第3回 鹿児島港本港区エリア 景観・デザイン調整会議

第3回「鹿児島港本港区エリア 景観・デザイン調整会議」議事概要

鹿児島港本港区エリア 景観形成ガイドライン (素案) 【概要版】

鹿児島港本港区エリア 景観形成ガイドライン

図 1-1 本ガイドラインの位置づけ

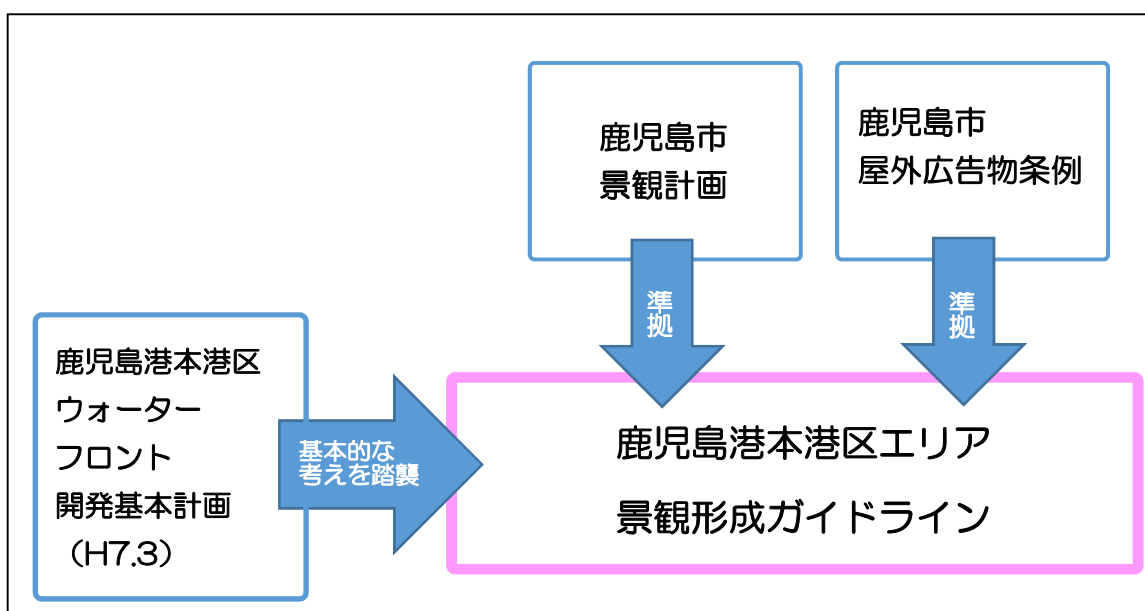
- ・ 「ガイドラインの位置づけの図」内に、市景観計画については、「景観形成基準」、「届出対象行為」、「屋外広告物条例」の表現が適切かどうか分からないため、どれも「遵守する」という言葉だけでよいのではないか。
- ・ 鹿児島市景観計画の景観形成基準は、高さだけでなく、色彩や緑化などの項目がある。景観計画への配慮について記載するのであれば、高さの配慮だけを記載するのではなく、景観形成基準を遵守するような表記が必要ではないか。
- ・ 視点場などは、定義や設定理由、今後の対応等について整理する必要があるのではないか。
- ・ 鹿児島港本港区エリアまちづくり事業者公募（ドルフィンポート敷地・ウォーターフロントパーク地区）の公募要項（案）やスポーツ・コンベンションセンター基本構想等におい

- ・ それぞれの視点場に、理由や根拠が示されるのか。土地利用も図られる場所であるが、現状からどここの線までが許容されるのか。
- ・ 「本ガイドラインの位置づけ」の図中、鹿児島市景観計画と鹿児島市屋外広告物条例が連携とされているが、景観計画も、屋外広告物条例も、それぞれ鹿児島市景観計画に定める視点場からの高さ規制があるため、同格の扱いとするべき。

図5-1 本港区エリアの回遊動線と視点場（地理院地図を使用）

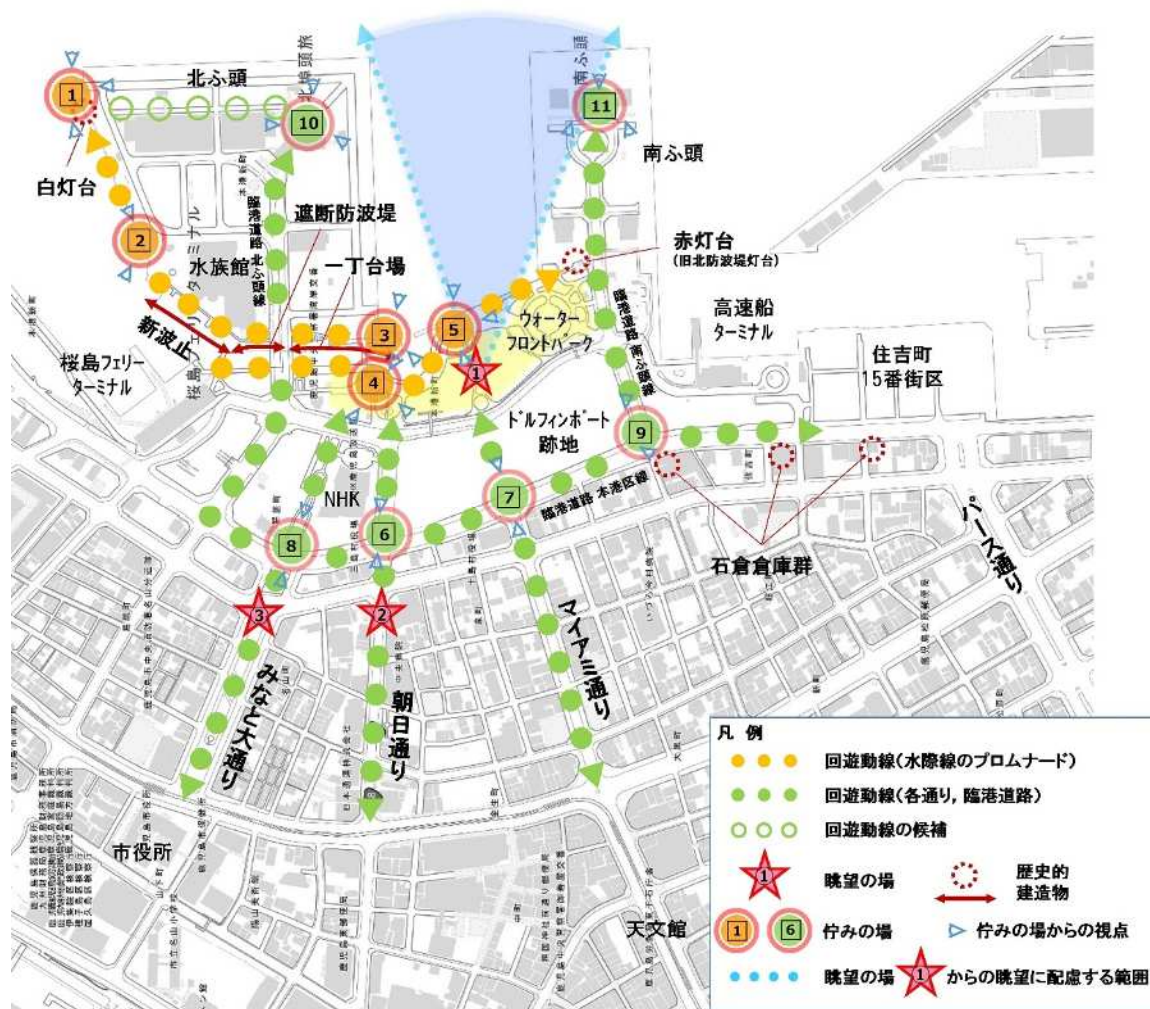
- ・ 県議会の総合政策建設委員会において、ガイドライン素案を提示し説明した際に、委員会の委員から、ガイドラインに関して以下の意見があったので紹介する。当調整会議での意見を頂ければと思う。
- ・ ガイドラインP7において、視点場と回遊動線の設定で、鹿児島中央駅から住吉15番街区に結びつくパース通りを回遊動線に設けてはどうかというような意見があった。
- ・ ガイドラインP22(7)色彩に関する事項において、「アクセントカラーを効果的に使用するなど、個性を演出する」という記載があるが、アクセントカラーについては、今は流行であるが、これが数年後になると、時代遅れになるのではないかという意見があった。

- ・ 今回の素案は、桜島や市街地のことだけではなく、例えばウォーターフロントパークや、ドルフィンポート跡地での「活動の眺め」という記述があり、人の姿が見えてくる活動に焦点が当てられるようになったのは非常にいい。
- ・ 眺めについての記載が、どこも同じような表現になっているので、眺めの中身を具体的に示す必要がある。例えば、P11□3の1丁台場では、荷役作業越しに桜島が見えることが特徴の眺めである。このような記載にすることで、方針と配慮事項の関係性が分かりやすくなるので、もう少し具体化していくとよい。特に、異なる要素の関係性を一体的に感じられるような部分が大事である。
- ・ 同じ佇みの場でも橙色動線上のものと、緑色動線上のものがあり、橙色はベンチなどに座って佇むイメージであるが、みなと大通りや朝日通り等の通り沿いの佇みの場合は、信号待ちで立っているときに桜島が見えるようなイメージである。このような違いを整理してはどうか。

- ・ みなと大通り，朝日通り，マイアミ通りの三つの線があるが，マイアミ通りからの眺望は，朝日通り等と比べて，桜島への眺望が確保できないという理解でいいのか確認したい。
- ・ 眺望の場と佇みの場で，例えば P9 の☆3 みなと大通りの区域外からの桜島の眺望は確保され，P14 の□8 NHK 横の緑地帯も錦江湾・桜島を眺めることが一番にうたわれている。朝日通りにおいて，P13 の□6 ドルフィンポート跡地角は，桜島・錦江湾の項目がなく，同様に□7 ドルフィンポート跡地付近も，桜島・錦江湾の眺めについて記載がないのは，残念である。

- ・ 桜島との間に人の活動，港の活動が入ることが鹿児島港の魅力だが，写真に人が全然見あたらないので，寂しい感じがする。視点場 10・11 の北ふ頭と南ふ頭は，荷役作業をしている姿そのものが1つの魅力だと思うので，港の活動の姿が入っていると，雰囲気が出てよい。
- ・ 佇みの場には，佇む設えが必要だと思うので，ベンチ等は必要ではないか。

- ・ □7の佇みの場については、そこからの眺めとして、「ドルフィンポート跡地やウォーターフロントパークでの活動の眺め」と記載があるので、眺めの対象を桜島だけにするのはなく、人の活動などにも広げて解釈し、☆を打つ（眺望の場に設定する）ということもありうる。回遊性を誘発するという意味では、市街地からの軸線の先端ではなくて、より市街地に近いところにあった方が効果を持つのではないかと。今後、本港区エリアが憩いの場となる方向性であれば、ドルフィンポート跡地やウォーターフロントパークでの活動自体も、眺めの対象になるのではないかと。

- ・ みなと大通りや朝日通りは，通りを歩きながら，通りの正面に桜島を目にして，港の方に動線として眺望できる。マイアミ通りについては，市街地から歩行して見ていくときに，その直前までのところでは桜島を通りの正面に眺望するという場所ではないという状況である。逆に市街地側の街並みの眺望としては，視点場として確保できるので，マイアミ通りは行き着く先へ佇みの場としての視点場を設定している。佇みの場としては，歩いた先に港の活動であるとか，振り返ったときの市街地の街並み，そういう部分を大事にする視点場という整理をしてきているところ。
- ・ □6・□7 佇みの場については，必要性があるかどうかも含めて整理させていただきたい。
